桶川市新庁舎建設基本設計

市民説明会以降の変更内容

1階平面図 1/500
基本設計完了時

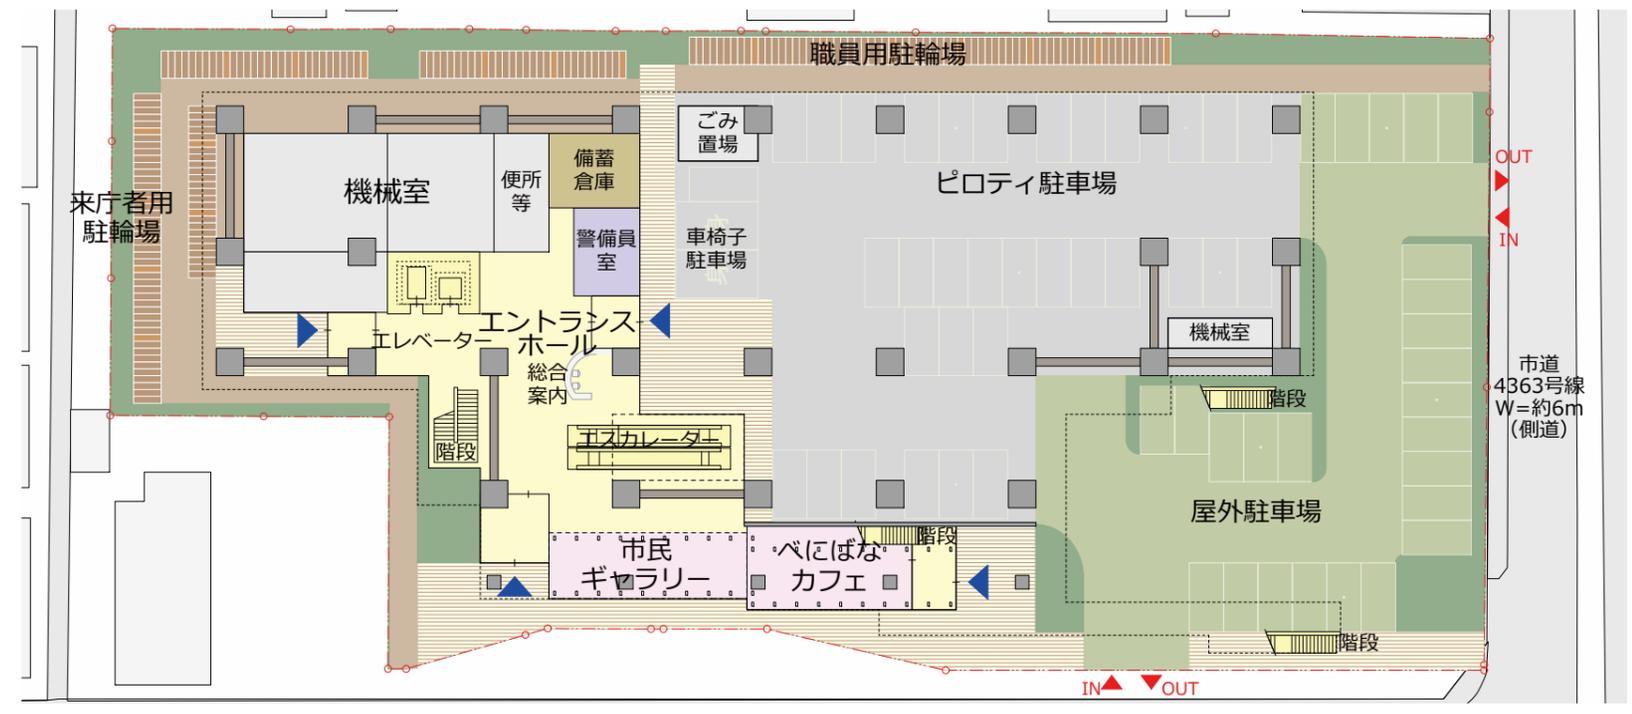
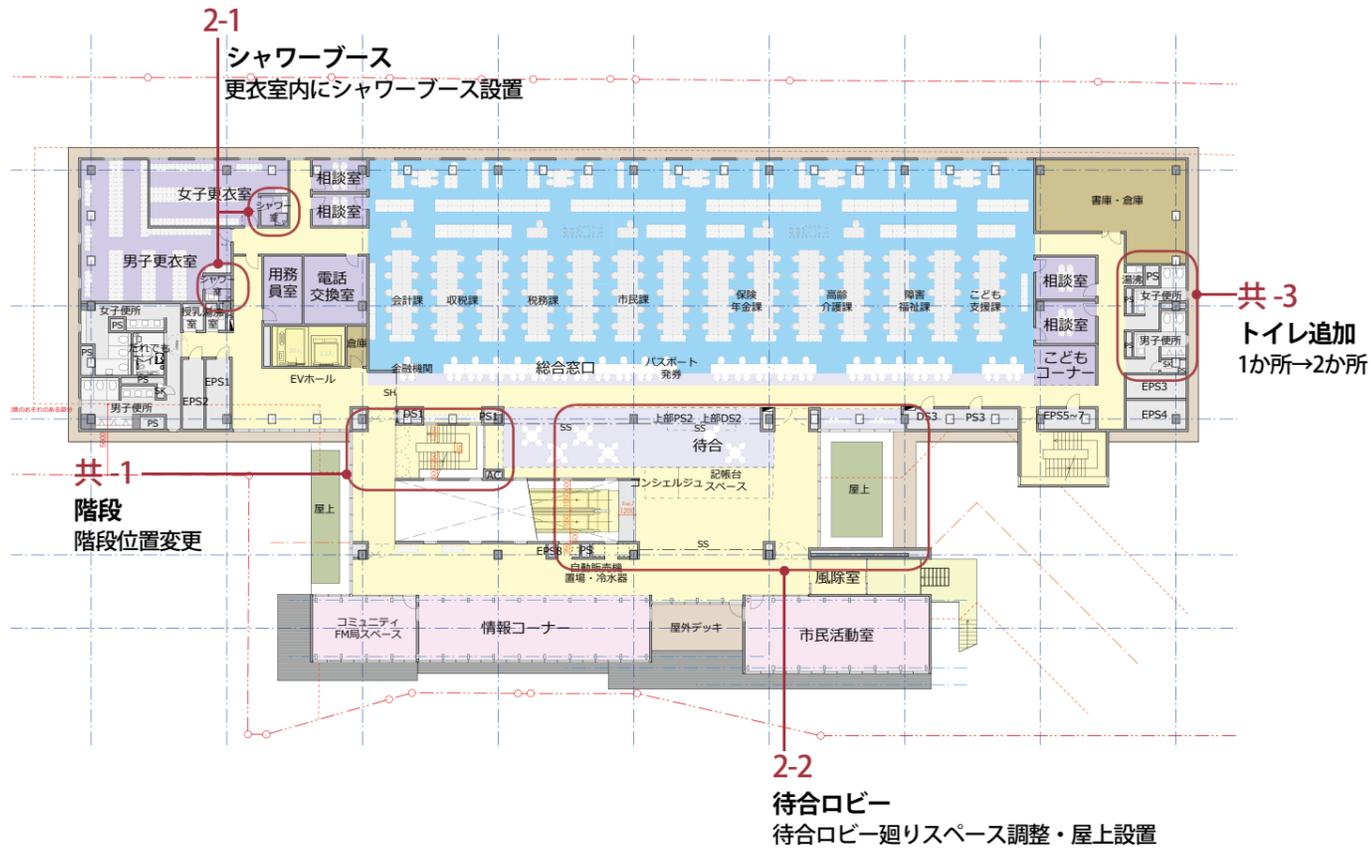
外-3
地中熱利用 (検討中)

1-1
エントランスホール
エントランスホール廻りプラン調整
(総合案内、出入口位置等)

共-1
階段
階段位置変更

外-1
駐輪場
職員用駐輪台数100台→150台

外-2
電気自動車 (検討中)
電気自動車急速充電器設置

外-4
敷地内通路
エントランスホール脇 幅員2m→3m

1-2
1階廻り柱
柱大きさ2m→0.9m (柱頭免震→中間層免震による)

1-3
屋外階段
屋外階段2か所→1か所及び位置変更
